**RELATÓRIO DE FISCALIZAÇÃO TÉCNICA DOS SISTEMAS ESGOTO DO
MUNICÍPIO DE SALTO**

**PRESTADOR: SERVIÇO AUTÔNOMO DE ÁGUA E ESGOTO DE SALTO – SAAE E
CONASA SANESALTO**

Relatório R7 – Não-Conformidades

Americana, Março de 2017

Nome: EEEB 2

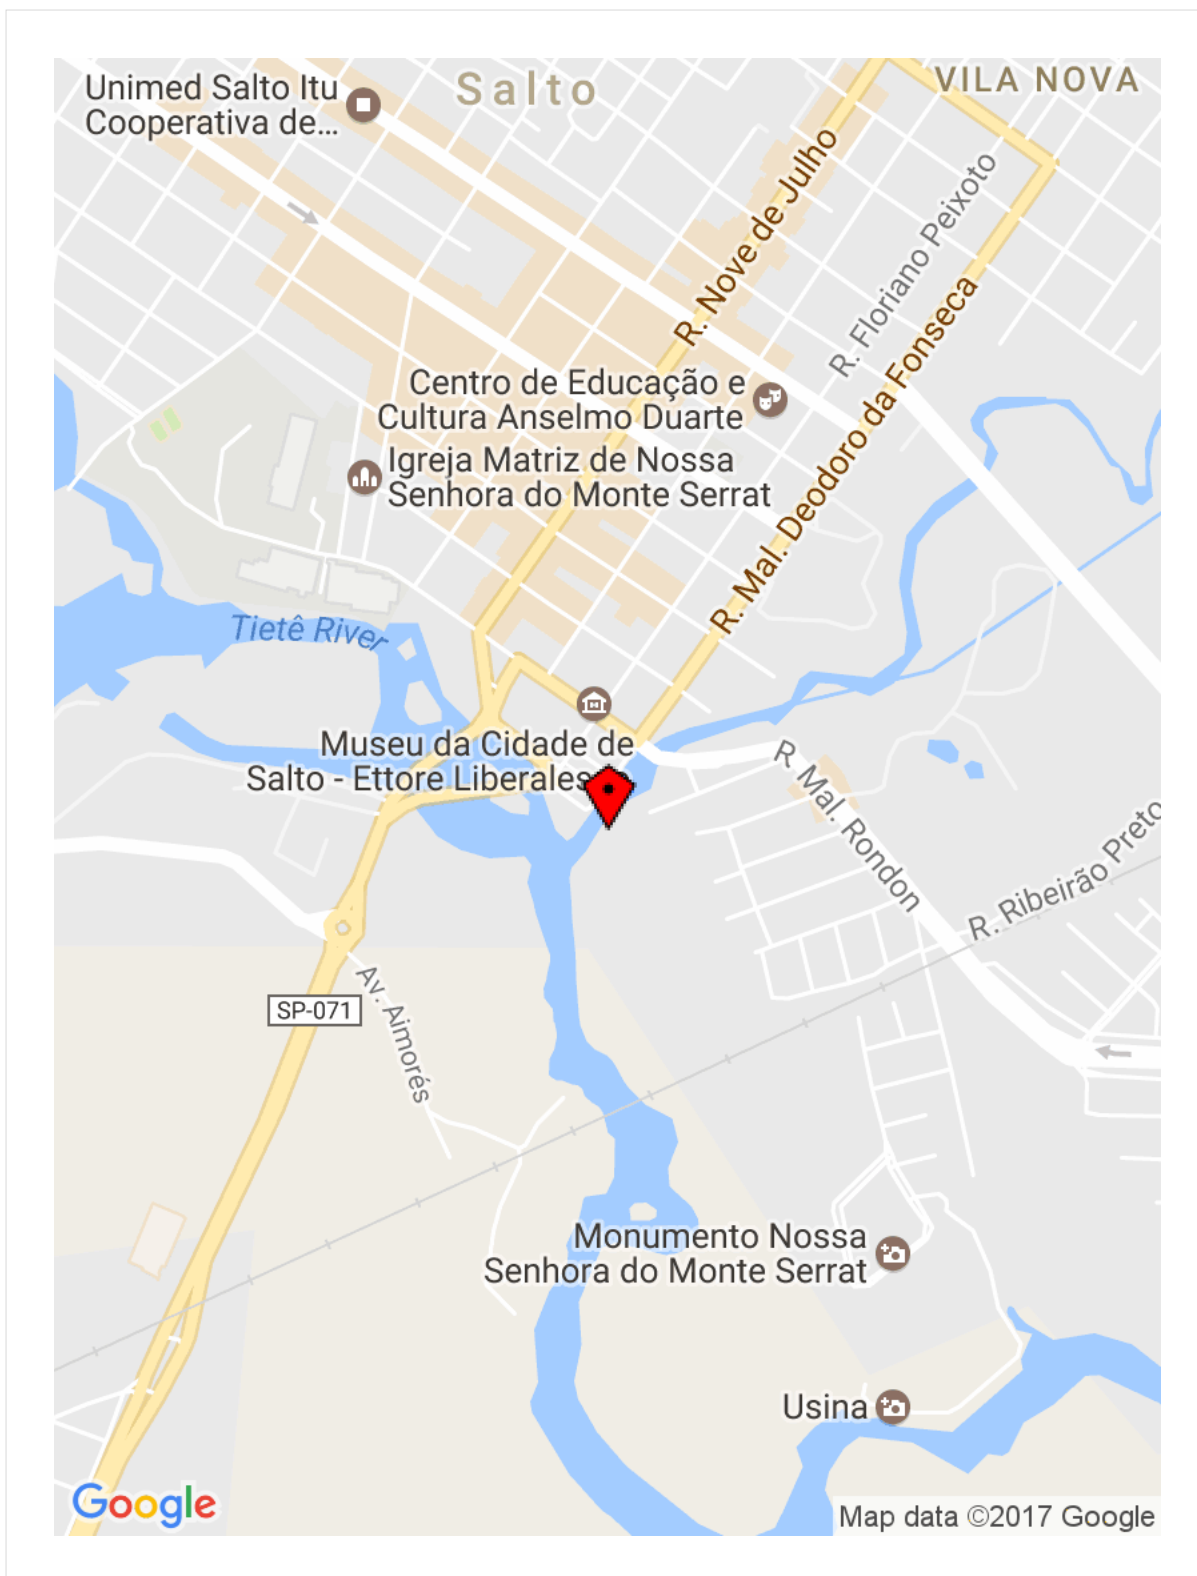
Informações complementares: Segundo SANESALTO, a área não está cercada por ordem da prefeitura à época da instalação da EEEB. Como medida alternativa, há cadeados impedindo acesso à EEEB. Como não há espaço para colocação de extintor de incêndio, recomenda-se que os veículos de manutenção da SANESALTO possuam extintor para casos de emergência nesta EEEB.

Nome: EEEB 3

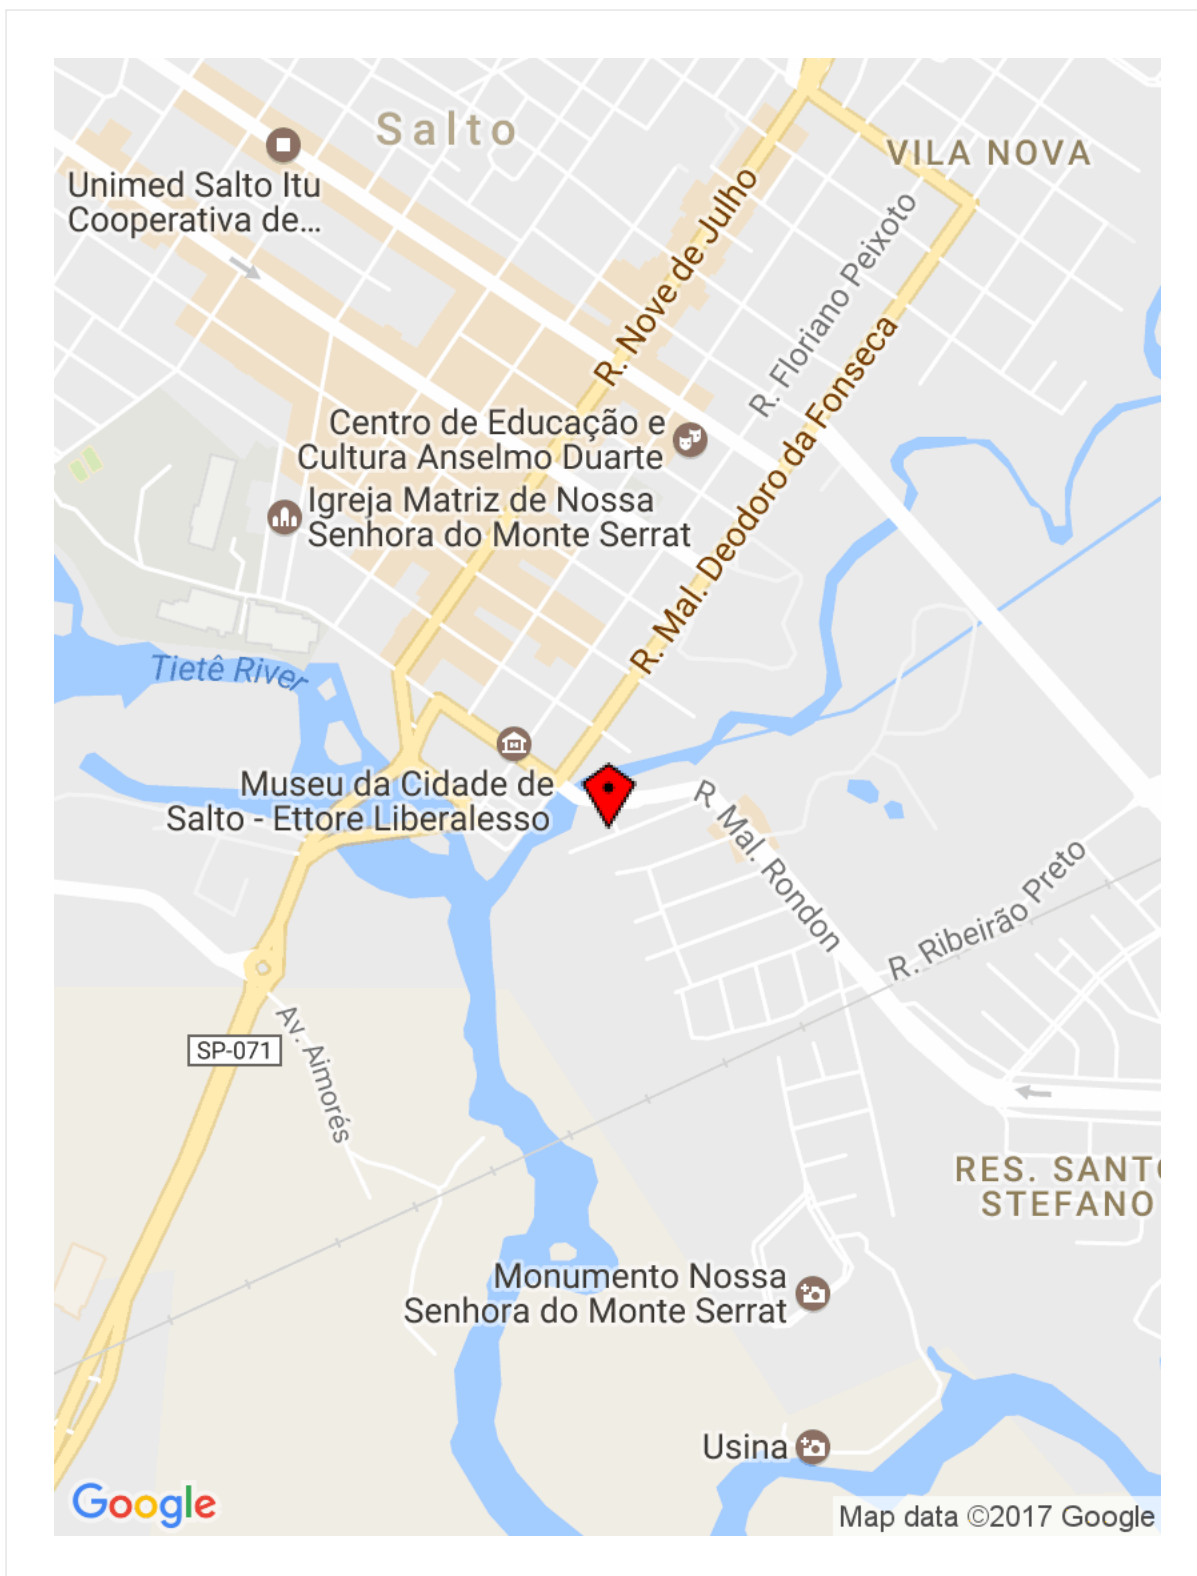
Informações complementares: Extintor de incêndio vence em março/2017. Bomba reserva em manutenção desde 18/03/17.

Município: Salto
Nome: EEEB Final
Coordenadas

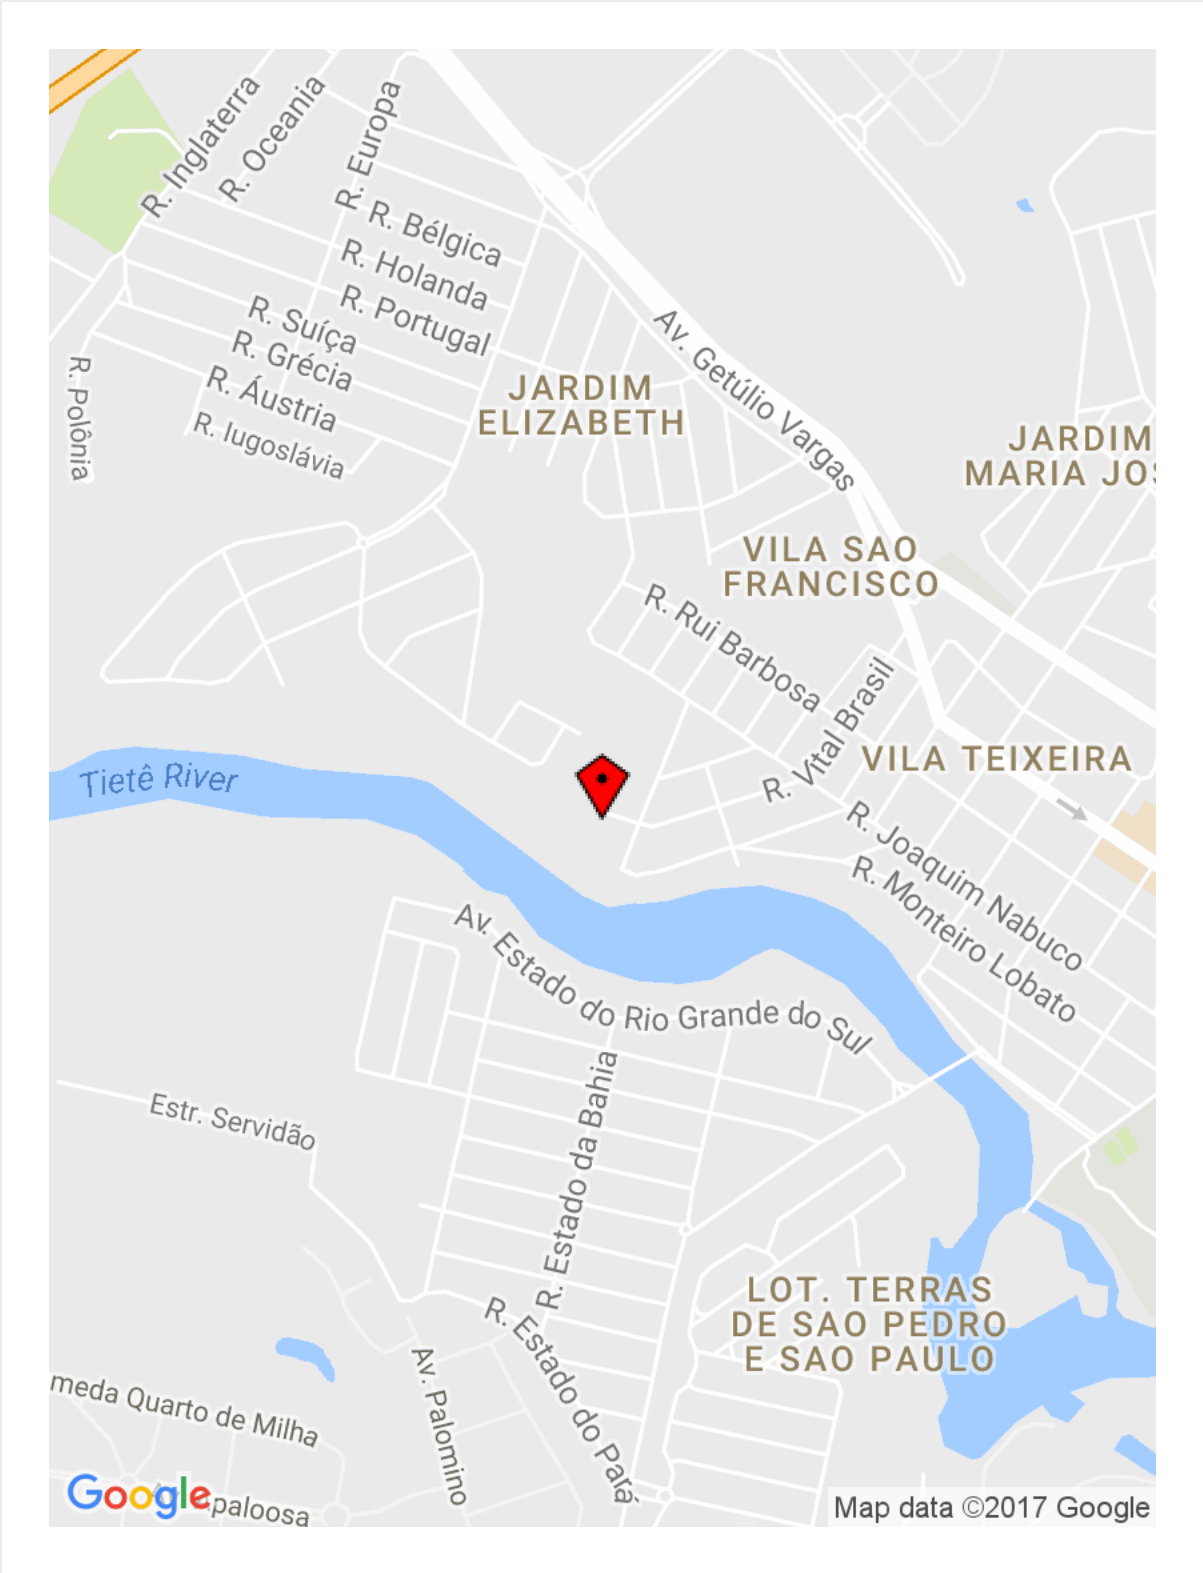
Informações complementares: Extintor de incêndio expira em março/2017. Recomenda-se uso de máscaras por parte dos trabalhadores na limpeza da grade.

Município: Salto
Nome: EEEB Rondon
Coordenadas

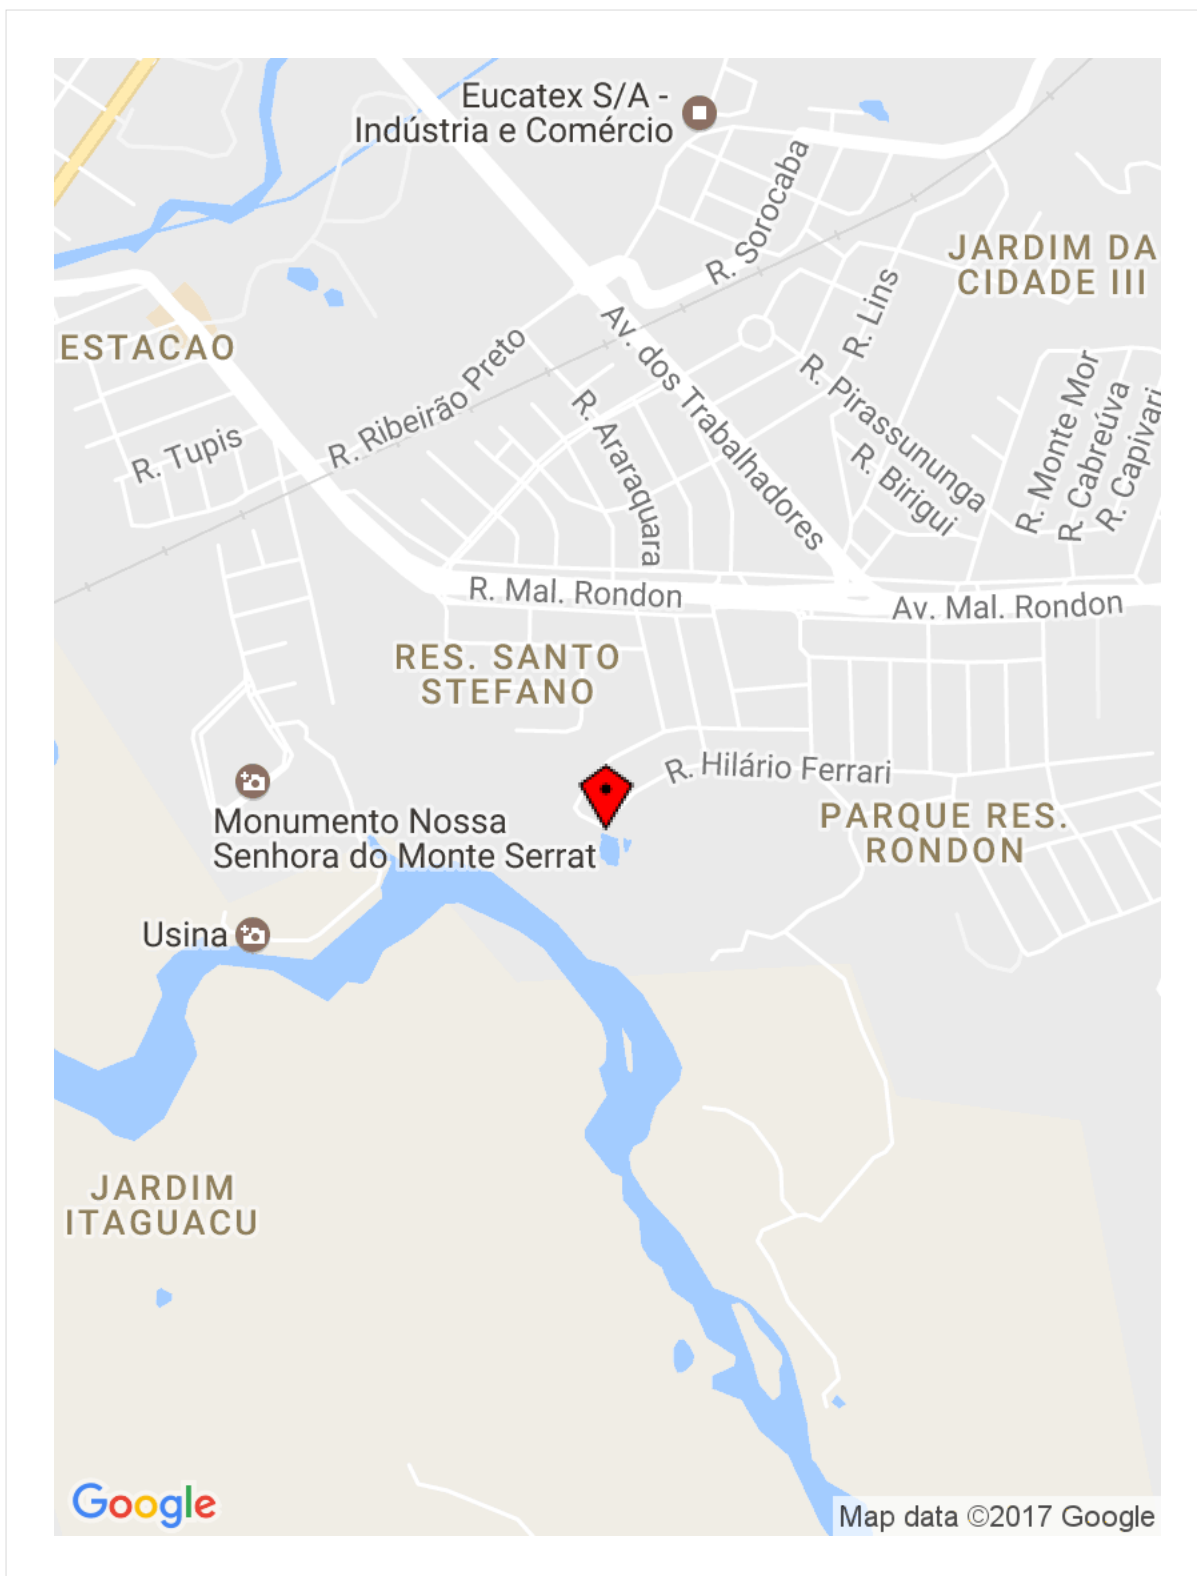
Item 7.11: Gradeamento grosseiro em condições inadequadas de operação (Art. 5.3 da NBR 12208/1992).
Prazo: Em até 180 dias

Item 7.11

Informações complementares: Segundo SANESALTO, gradeamento irá passar por manutenção. Enviar a ARES-PCJ relatório fotográfico com cesto reinstalado.
